Autorité environnementale

Avis délibéré de l'Autorité environnementale sur le projet de programmation pluriannuelle de l'énergie de La Réunion (974) pour les périodes 2016 – 2018 et 2019 – 2023

n°Ae : 2015-65

Figure 5 : Schéma du réseau électrique réunionnais. (Source EdF/SEI Bilan prévisionnel de l'équilibre offre/demande d'électricité. Juillet 2015)

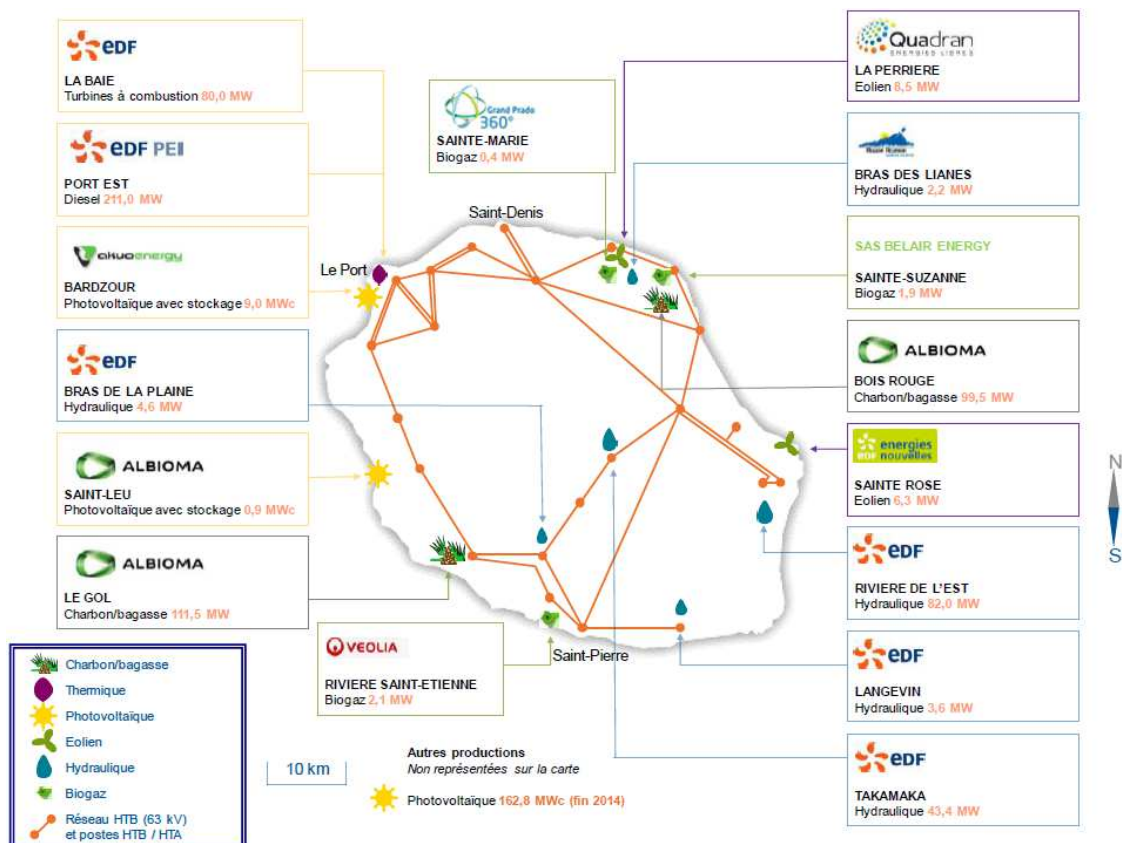
Le réseau de transport d'électricité est fortement contraint par la géographie de l'île. Le schéma figure 5 illustre l'ensemble du système électrique de La Réunion. D'après la PPE, le réseau est enfoui pour 68 % du réseau haute tension et 36 % en basse tension. Cette proportion n'apparaît pas sur le schéma figure 5 où les lignes présentées sont essentiellement aériennes. Une ligne sous marine a été récemment installée entre la nouvelle centrale du Port Est et Saint-Denis. La PPE prévoit la construction d'une ligne souterraine au nord entre Digue (lieu d'atterrissage de cette ligne sous marine) et Moufia (quartier de l'est de Saint-Denis) afin de renforcer l'alimentation de la zone de Moufia. Il est prévu également la construction d'une liaison à haute tension entre l'ouest et le sud de l'île (liaison électrique de l'Ouest) afin de faire face aux besoins liés à l'extension de l'urbanisation au sud. Le tracé prévisionnel de cette ligne n'est pas précisé, ni si elle sera aérienne ou souterraine. Il est enfin indiqué que la construction d'une nouvelle ligne entre Moufia et Abondance est envisagée dans le cadre du schéma régional de raccordement au réseau des énergies renouvelables, schéma qui est actuellement suspendu (cf. §0 page 12).

Pour la complète information du public, l'Ae recommande d'explicitier la différence apparente entre la carte des lignes électriques du bilan énergétique de la Réunion et le taux d'enfouissement fourni par EDF et de fournir les indications disponibles à ce jour sur les caractéristiques et le tracé de la future liaison électrique de l'Ouest.
